**Rapport d'analyse environnementale concernant la
modification du décret numéro 429-2011 du 20 avril 2011
relatif à la délivrance d'un certificat d'autorisation au ministre
des Transports pour la réalisation du projet de construction
d'une autoroute dans l'axe de la route 185 entre le territoire des
paroisses de Saint-Antonin et de Saint-Louis-du-Ha! Ha!**

Dossier 3211-05-412

Le 14 février 2019

Figure 1 : Description du milieu biologique

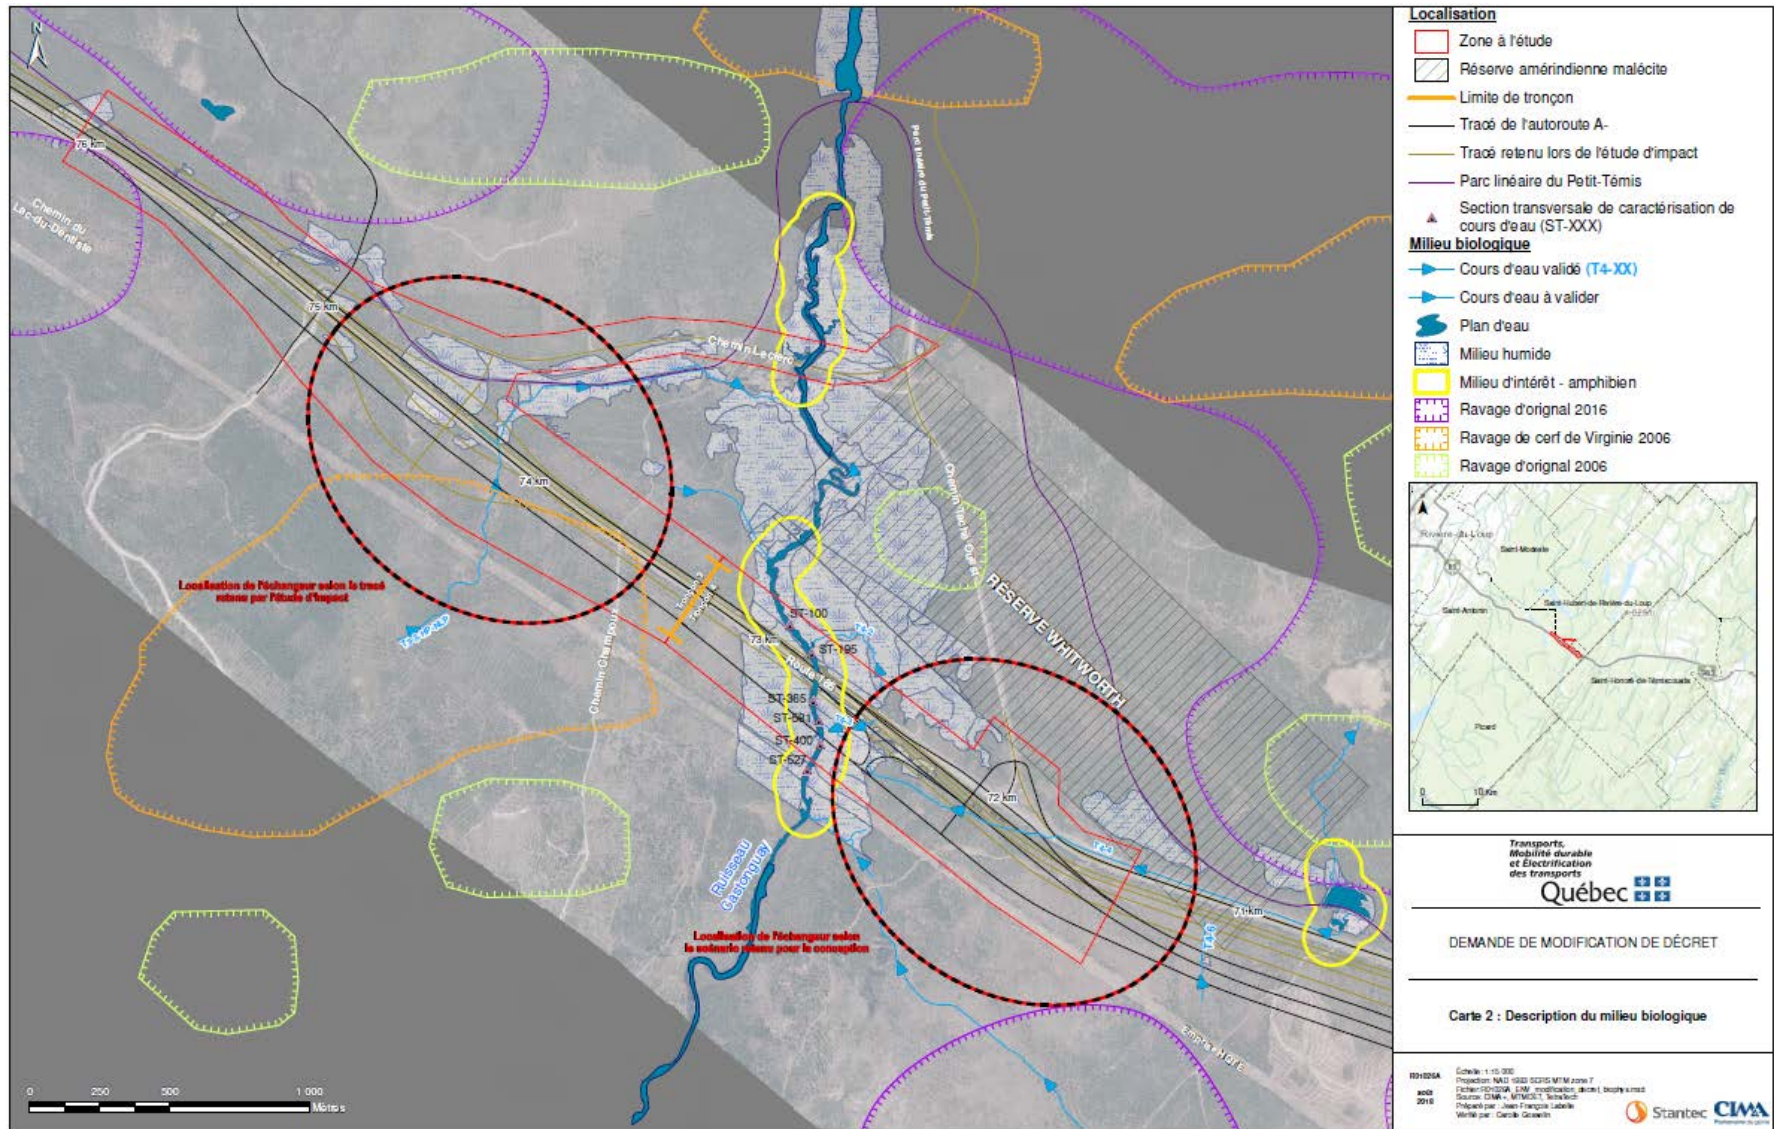
La localisation des milieux humides est précisée à la figure 1.

Dans le cadre du projet initial, des pertes respectives de 9 ha et de 5 ha de milieux humides étaient anticipées pour les tronçons 3 et 4. Néanmoins, ces chiffres n'incluaient pas les modifications nécessaires à la piste cyclable du Petit Témis dans le tronçon 3, laquelle aurait dû être déplacée également, ajoutant au total des pertes dans les milieux humides du chemin Leclerc et du ruisseau Castonguay. Avec les modifications proposées par le MTQ, il s'agit plutôt de pertes respectives estimées de 4 ha et de 14,6 ha pour les tronçons 3 et 4. L'empiètement supplémentaire dans le tronçon 4 est requis pour les bretelles de l'échangeur dans la partie située à la limite est du milieu humide du ruisseau Castonguay. Le retrait de l'accès par le chemin Leclerc permet d'obtenir un gain net dans le tronçon 3, puisqu'il y a évitement complet du milieu humide situé le long du chemin Leclerc. Selon les données de l'étude d'impact et de la demande de modification de décret, il y aurait donc une perte supplémentaire de 4,6 ha de milieux humides. Néanmoins, ces chiffres n'incluent pas les pertes requises par les modifications nécessaires à la piste cyclable du Petit Témis. Enfin, les mesures d'atténuation qui seront mises en place, telles que les mesures relatives à la délimitation des milieux humides, au contrôle de l'érosion des sédiments et à l'entretien, la maintenance, le nettoyage et le ravitaillement de la machinerie à proximité de ces milieux permettent de réduire les impacts négatifs aux milieux humides.

L'équipe d'analyse constate que l'initiateur a optimisé l'aménagement du tracé et du nouvel échangeur de façon à réduire le plus possible les impacts sur les milieux humides. Puisque des mesures d'atténuation étaient déjà prévues à l'ÉIE de 2007, que ces dernières seront appliquées aux nouveaux aménagements et qu'un programme de compensation pour les pertes de milieux humides sera mis en place par l'initiateur, cela permettra de réduire les impacts relatifs aux milieux humides. De plus, l'aménagement d'un passage multifonctionnel pour la grande faune permettra également de répondre à l'un des critères du programme de compensation exigé en vertu de la condition 4 du décret initial. Il est alors recommandé que soit conservée, sans modification, la condition de décret.

Le ruisseau Castonguay (cours d'eau T4-Castonguay-HP-LP) est également présent dans le secteur du tronçon 4. Les caractéristiques de cette portion du cours d'eau sont présentées au tableau 2 et les emplacements des cours d'eau sont illustrés à la figure 1.

Figure 2 : Description du milieu humain

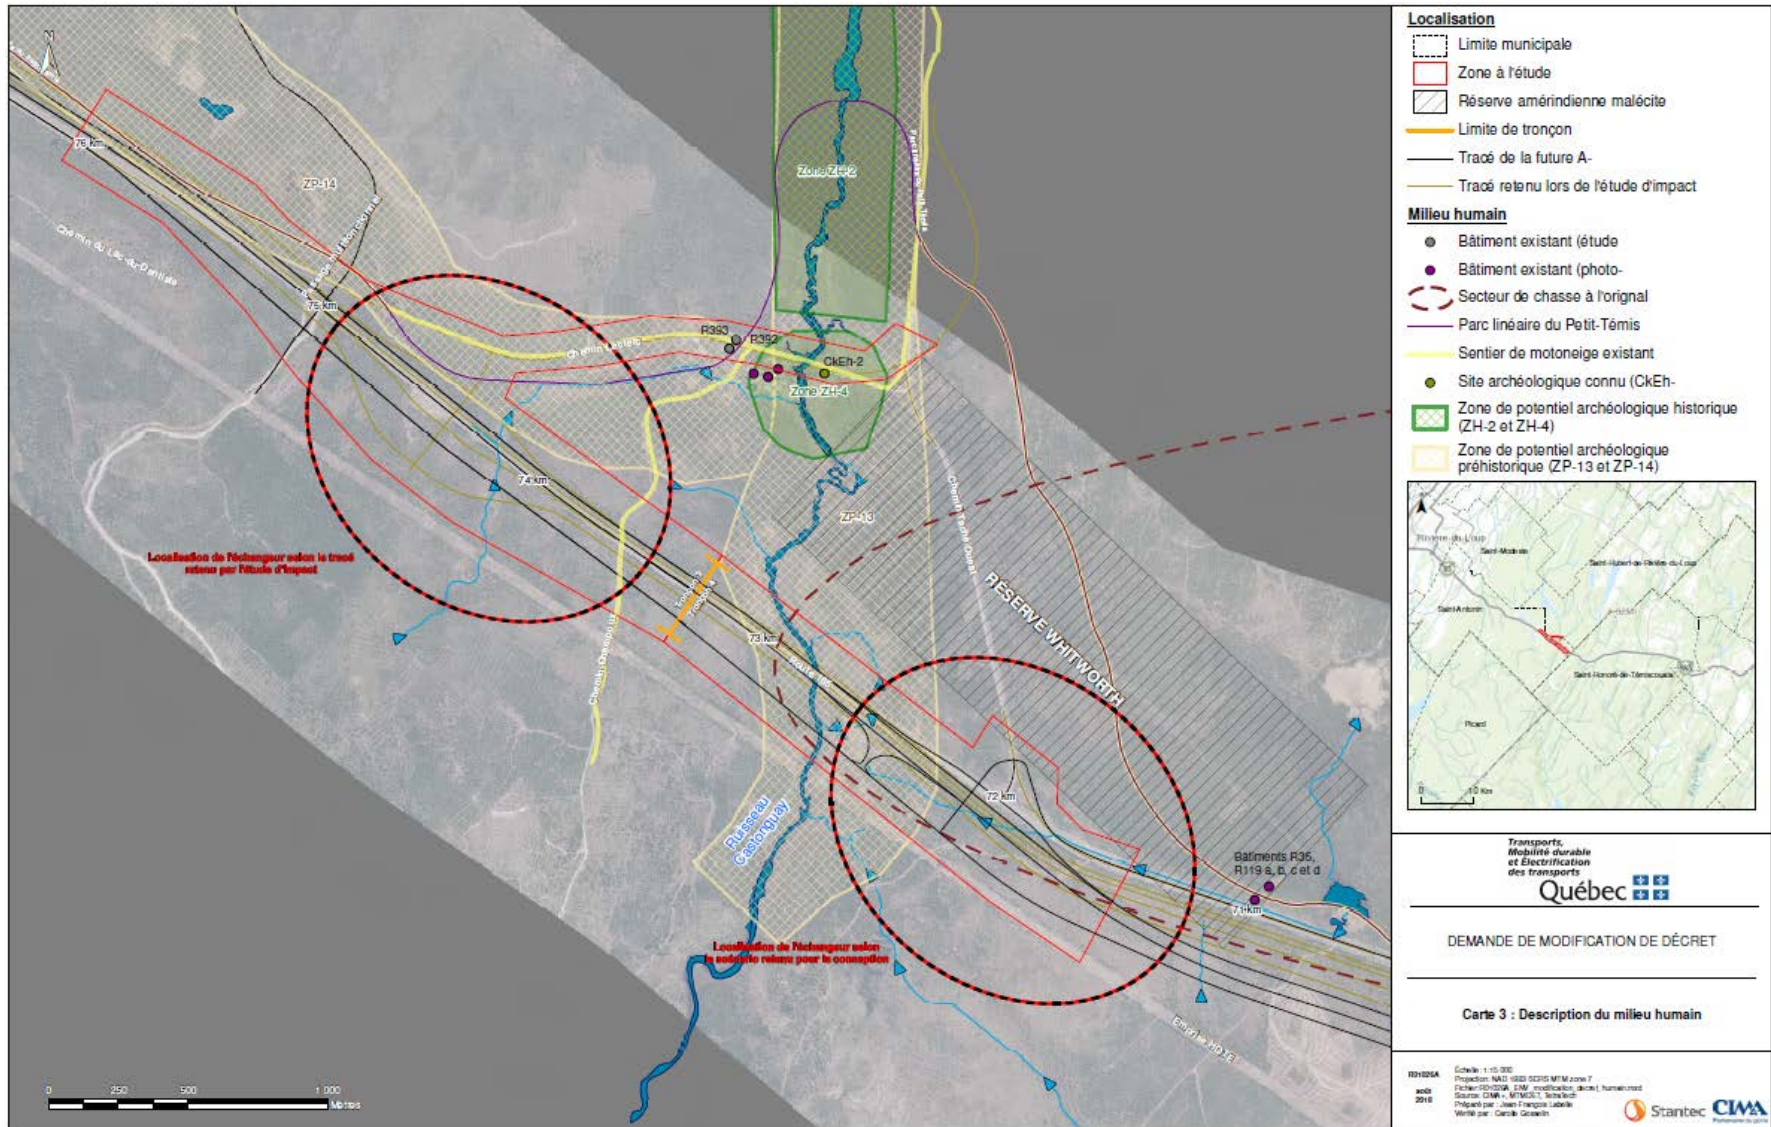
Des zones à potentiel archéologique préhistorique (ZP-14) et historique (ZH-4) sont présentes dans le secteur du tronçon 3. Un site archéologique historique connu (CkEh-2) a aussi été identifié, soit à l'intersection du chemin Leclerc et du Parc linéaire interprovincial du Petit-Témis. À l'endroit du tronçon 4, une zone archéologique à potentiel préhistorique (ZP-13), qui s'étire le long du ruisseau Castonguay, a été localisée. Les zones à potentiel archéologique sont représentées à la figure 2.

Avec les changements proposés au tracé et à l'échangeur, les zones archéologiques ne seront pas impactées dans le secteur du tronçon 3. En ce qui a trait au secteur du tronçon 4, la zone de potentiel préhistorique ZP-13 demeure affectée par le projet. Il est à noter que l'initiateur s'est engagé à réaliser un inventaire archéologique de la zone ZP-13 afin d'intégrer les mesures de mitigation nécessaires à la protection de ce patrimoine archéologique.

Deux sentiers de motoneige et de VTT sont présents dans le secteur du tronçon 3. Par ailleurs, le Parc linéaire interprovincial du Petit-Témis, utilisé comme piste cyclable, est également présent. Aucun sentier récréotouristique n'a été identifié dans la zone d'étude du tronçon 4. Les sentiers récréotouristiques sont illustrés à la figure 2.

Dans le secteur du tronçon 3, deux résidences sont positionnées sur le chemin Leclerc tandis qu'aucun bâtiment n'est observé dans la zone d'étude du tronçon 4. Le projet initial prévoyait donc l'acquisition de deux bâtiments, ce qui n'est plus nécessaire dans le cadre des aménagements proposés. Les bâtiments sont localisés sur la figure 2.

ANNEXE 2 TRACÉS DE L’A-85 ET DE L’ÉCHANGEUR PRÉSENTÉS À L’ÉTUDE D’IMPACT ENVIRONNEMENTALE DE 2007 AINSI QUE LES TRACÉS DE L’A-85 ET DE L’ÉCHANGEUR PROPOSÉS DANS LA DEMANDE DE MODIFICATION DU DÉCRET 429-2011

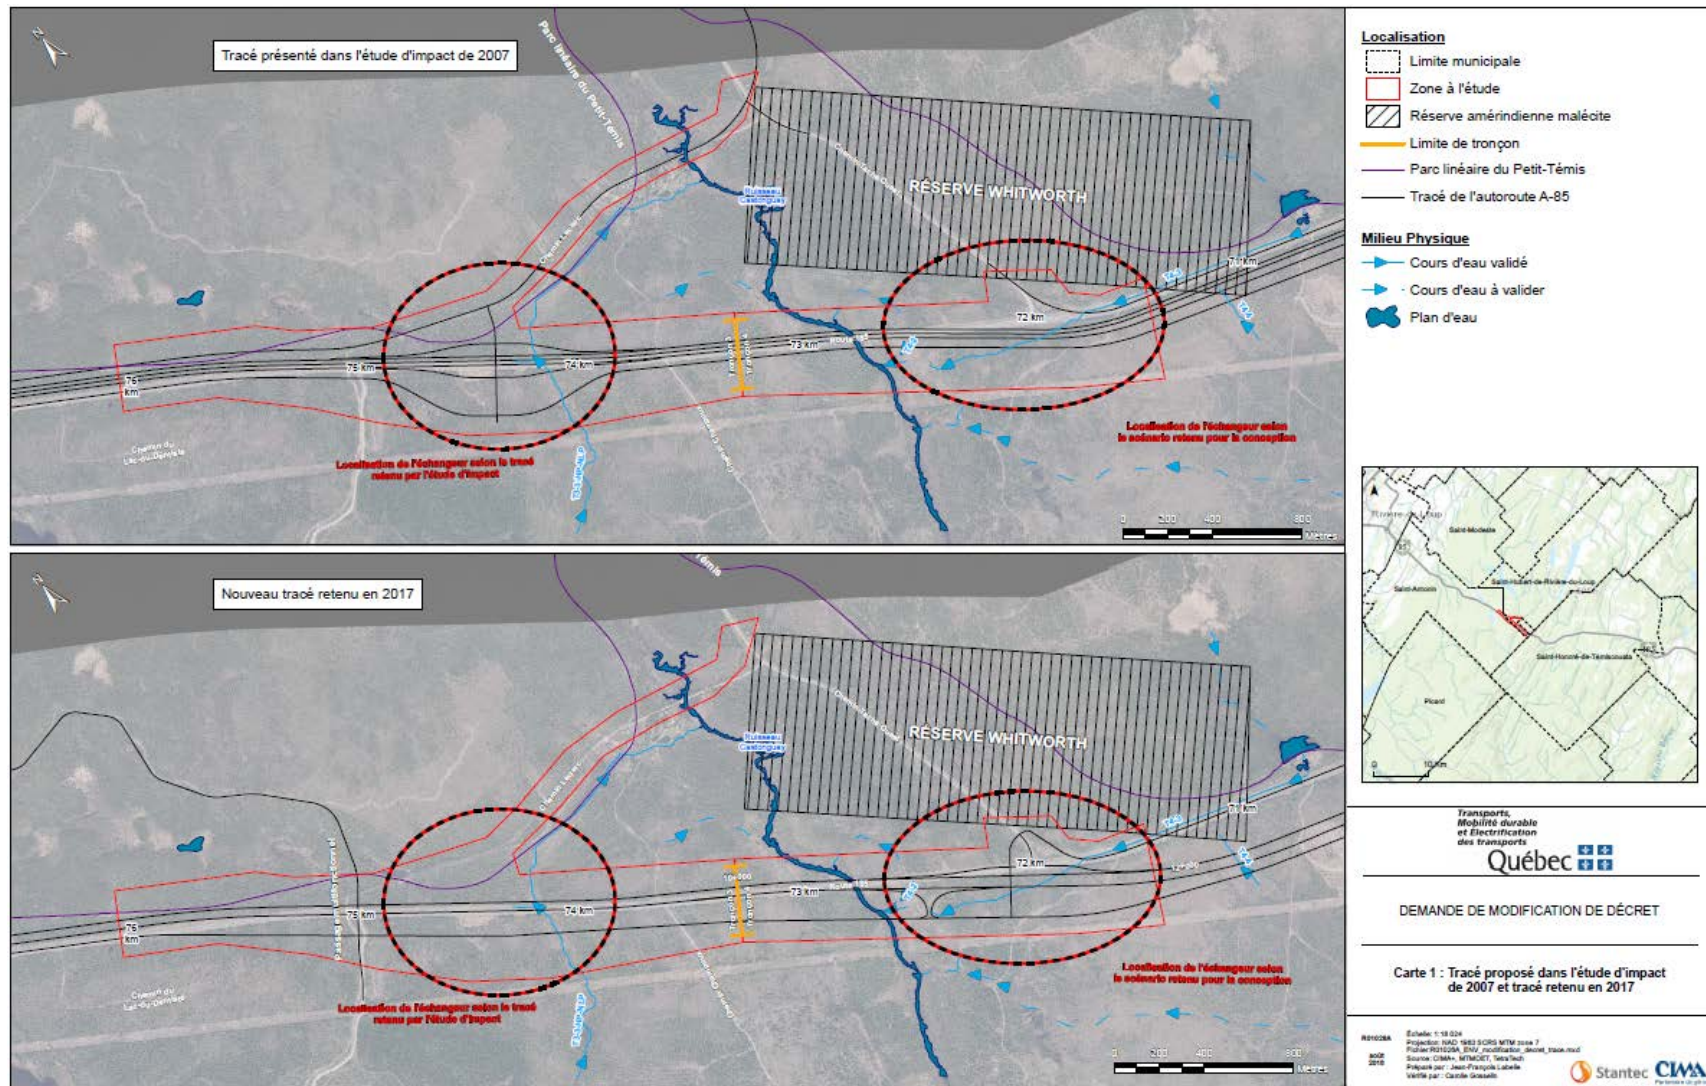
Les tracés initiaux de l'A-85 et de l'échangeur présentés lors de l'ÉIE de 2007 sont illustrés sur la portion supérieure de la carte présentée à l'annexe 2 tandis que le décret numéro 429-2011 du 20 avril 2011 peut être consulté à l'annexe 3.

Le nouveau tracé retenu pour l'A-85 projetée et l'échangeur est illustré sur la portion inférieure de la carte présentée à l'annexe 2.
